Of. 013/2024/GeoConsultores

**REF: Encaminha informação complementares solicitadas no OFÍCIO SEI Nº 0019050981/2023 - SEPUR.UPL.AIU**

**De:** Gilson [mailto:gilson@celesc.com.br] <gilson@celesc.com.br>  
**Enviado em:** quinta-feira, 8 de fevereiro de 2024 12:10  
**Para:** Caio [mailto:caio@celesc.com.br]  
**Assunto:** Re: Reunião sobre LD 138 kV

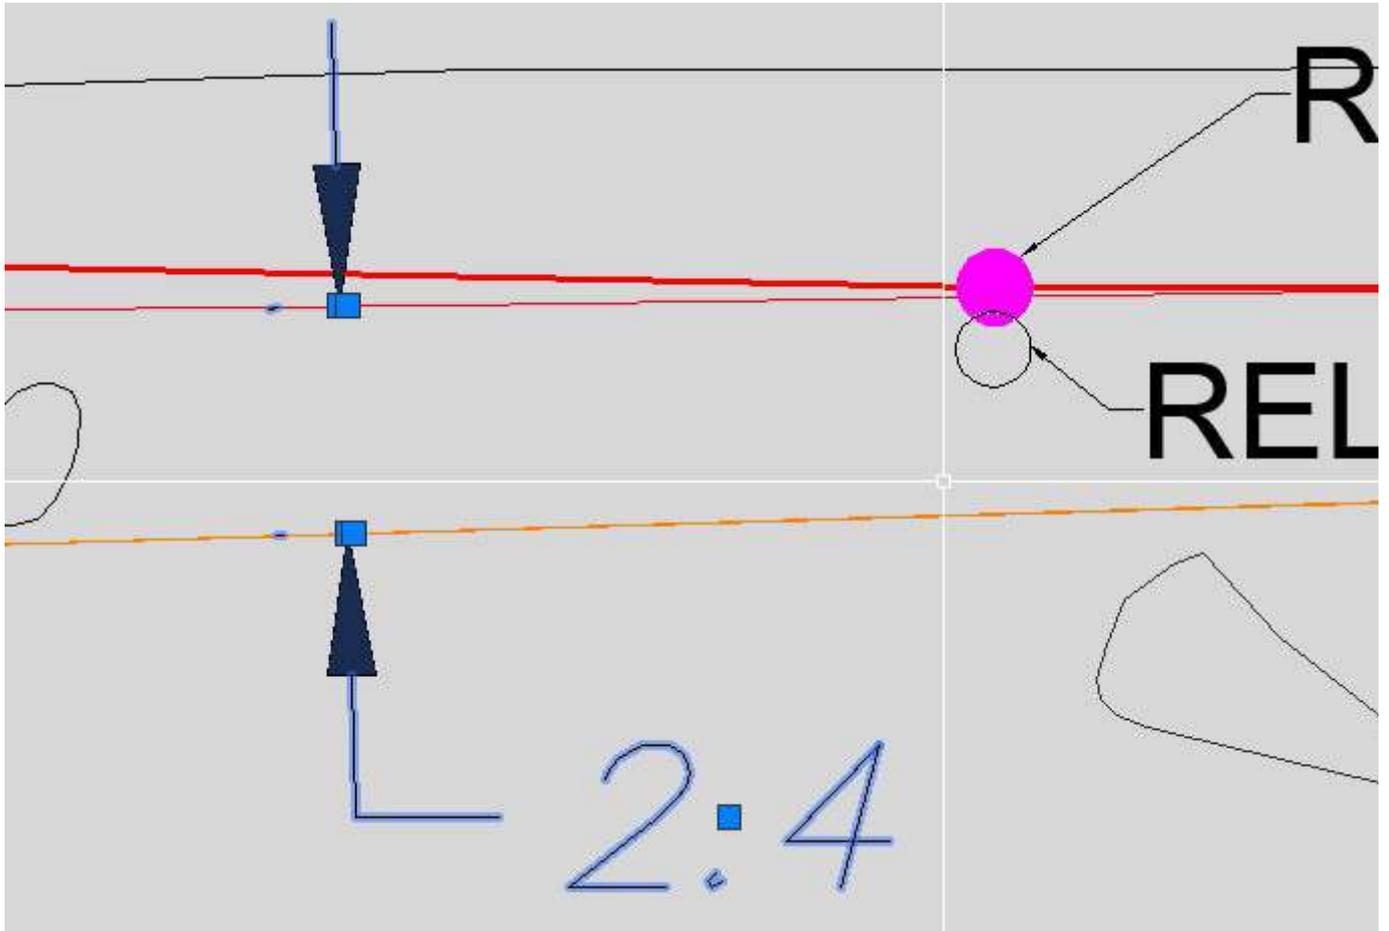
A medida do passeio mais ao Sul é variável, devido a não existir um alinhamento preciso dos terrenos ao longo da via. Portanto a calçada neste lado da via deve ter largura variável ao longo do trecho. Considerar 2,4 metros.

Devo considerar 2,4 m para o passeio mais ao sul?

1. Rua Ronco D'Água: a partir do muro da subestação considerar 2 metros de passeio e 7 metros de pista, conforme trecho destacado (circulado) no arquivo em anexo;
2. Eixo Guaramirim/Joinville: locar a linha de alta tensão no eixo do canteiro central, conforme trecho destacado (circulado) no arquivo em anexo;
3. No arquivo em anexo está representado a geometria da via e das calçadas, de forma a permitir a visualização do reposicionamento dos postes.
